Dodatok č. 1
k Zmluve o dielo č. DS25020322

„2.1. Zhotoviteľ sa zaväzuje, že zabezpečí kompletnú dodávku a realizáciu stavebných prác na predmet diela: „Čičava – kanalizácia, Rozšírenie kanalizácie.“ (ďalej aj ako „Dielo“) v rozsahu podľa spracovanej projektovej dokumentácie, následne výkazu výmer z elektronickej aukcie upraveného na základe zmeny stavby v súlade so stanoviskom SÚC PSK č. SÚC PSKVT/1830/2026 zo dňa 8.4.2026. Zhotoviteľ sa zaväzuje vykonať predmetné dielo vo vlastnom mene a na vlastnú zodpovednosť.

Vec: Stanovisko SUC PSK k pracovnému rokovaniu pred začatím prác na stavbe „ Výstavba kanalizácie v obci Čičava“ dňa 1.4.2026.

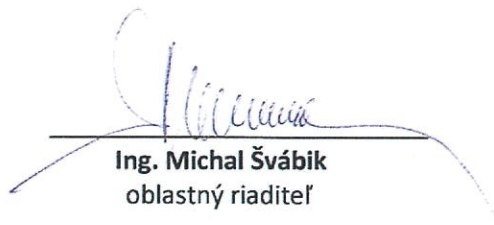
Na pracovnom stretnutí dňa 1.4.2026 za účasti zástupcov obce Čičava, zhotoviteľa stavebných prác firmy METROSTAV DS a.s., stavebného dozora stavby, SUC PSK a následnom vykonaní miestnej obhliadky predmetnej časti stavby s vyznačením trasy splaškovej kanalizácie časti STOKY A IV a STOKY A IV-1 a trasy verejného plynovodu bolo zistené, že v dôsledku súbehu verejného plynovodu s navrhovanou splaškovou kanalizáciou pri dodržaní ochranného pásma plynovodu dôjde k umiestneniu kanalizácie do spevnenej časti vozovky cesty III/3619, čo je v rozpore s našimi podmienkami uvedenými v stanovisku SUC PSK a vodoprávnom povolení.

Na základe zistených skutočností a Vášho návrhu umiestniť trasu splaškovej kanalizácie častí STOKY A IV a STOKY A IV-1 do spevnenej časti vozovky v ľavom jazdnom pruhu PK III/3619, **požadujeme predložiť zmluvu o dielo (ZoD) , resp. dodatok k ZoD medzi obcou Čičava a zhotoviteľom stavebných prác v ktorej budú zohľadnené nasledovné podmienky :**

1. Predložiť situáciu splaškovej kanalizácie častí STOKY A IV a STOKY A IV-1 v spevnenej časti vozovky - jej umiestnením v ľavom jazdnom pruhu v závislosti k osi vozovky.
2. Požadujeme obrusnú vrstvu ľavého jazdného pruhu PK III/3619, v ktorom bude uložená splašková kanalizácia odfrézovať v hr. 50 mm.

3. Požadujeme výkop ryhy kanalizácie v cestnom telese zrealizovať tak, aby pri výkopových prácach nedošlo k poškodeniu okolitého asfaltového krytu vozovky PK III/3619 a to zarezaním asfaltového krytu v celej jeho hrúbke a výkop zrealizovať pracovnom zábere max. šírky 1,1 m.

Príloha č.1 – vzorový priečny rez v mieste prekopávky cesty III. triedy

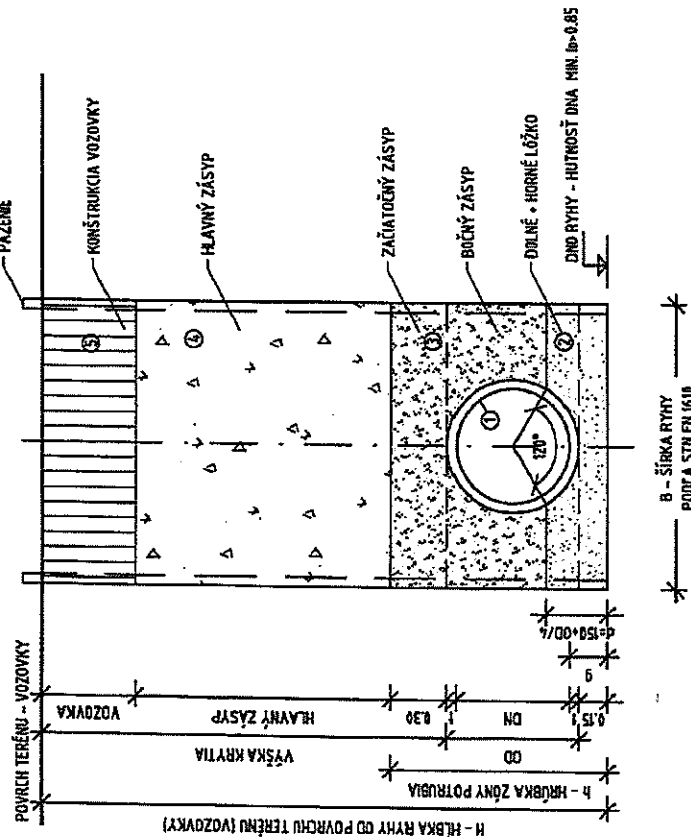
4. Po uložení PVC potrubia splaškovej kanalizácie v cestnom telese, požadujeme miesto rozkopávky uviesť do pôvodného stavu a zrealizovať v zmysle „vzorového priečného rezu v mieste prekopávky“ vid'. príloha č.1.

5. Výkopovú ryhu po uložení kanalizačného potrubia a zrealizovaní obsypu potrubia zasypať v plnom profile štrkodrvou hutnenou po vrstvách max. 200 mm, rovnomerne po celej šírke ryhy, zabezpečiť požadovanú mieru zhutnenia zásypu vibračnou doskou a zabezpečiť únosnosť pláne pod vozovkou min. 50 MPa.

6. Následne požadujeme v úseku cesty III/3619, kde dôjde k zásahu do spevnenej časti vozovky zrealizovať spojovací asfaltový postrek a nový asfaltový kryt vozovky hr. 50 mm (Ac O 11) v pol profile cesty. Na pracovných spojoch zrealizovať asfalt. zálievku.
